Detaljplan för Alingsås Verksamhetsområde Norr, etapp 1 del av Bälinge 6:16

Upprättad 2021-04-09

Samrådsredogörelse

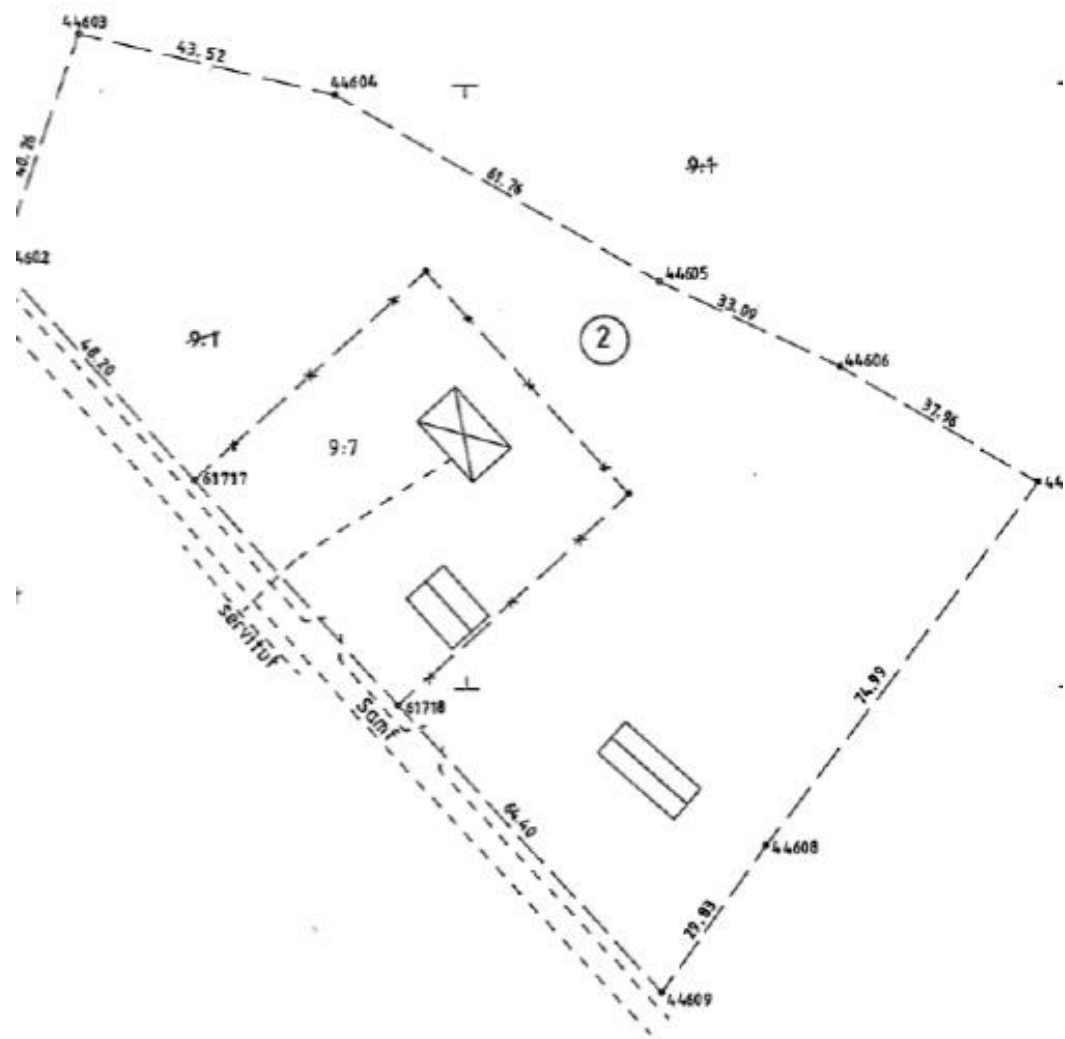
Länsstyrelsen anser att en utredning enligt 3 kap 4 § miljöbalken kräver att det redovisas alternativa områden för att visa på att det inte finns tillfredställande markområden som kan användas i stället för brukningsvärd jordbruksmark. Endast en motivering att det saknas alternativ utan att visa på underliggande utredning, kommer troligen inte anses som tillräcklig alternativutredning om detaljplanen överklagas utifrån ianspråktagandet av jordbruksmarken. Vattenverksamhet

Med anledning av att marken inom föreslaget planområde utgörs av brukningsvärd jordbruksmark som skyddas enligt 3 kapitlet 4 § Miljöbalken, åläggs kommunen att påvisa att planerad markanvändning är av särskilt allmänt intresse, och motivera varför den föreslagna lokaliseringen är den

mest lämpliga. En lokaliseringsutredning (2021-04-09) har därför tagits fram inför granskningen och syftet är att utreda den mest lämpliga platsen för att möjliggöra byggnation av verksamheter.

I Lokaliseringsutredningen har sju stycken alternativa områden identifierats utifrån utvalda urvalskriterier och varje alternativ har jämförts och bedömts utifrån uppsatta bedömningskriterier för att tydligt redovisa kommunens ställningstaganden avseende den mest lämpliga lokaliseringen. Slutsatsen i lokaliseringsutredningen är att det inte finns några alternativa lägen inom kommunen som på motsvarande sätt som planområdet, erbjuder bra kommunikationer för transporter och personal och som inte också skulle ta jordbruksmark i anspråk. Det aktuella planområdet bedöms ha fler fördelar än samtliga lokaliseringalternativ. Sammanfattningsvis bedöms det väsentliga samhällsintresset, att möjliggöra nya företagsetableringar med syftet att tillskapa nya arbetstillfällen, väga tyngre än bevarandet av jordbruksmark och det finns inga alternativa lokaliseringsområden som är bättre lämpade. Planbeskrivning har uppdaterats.
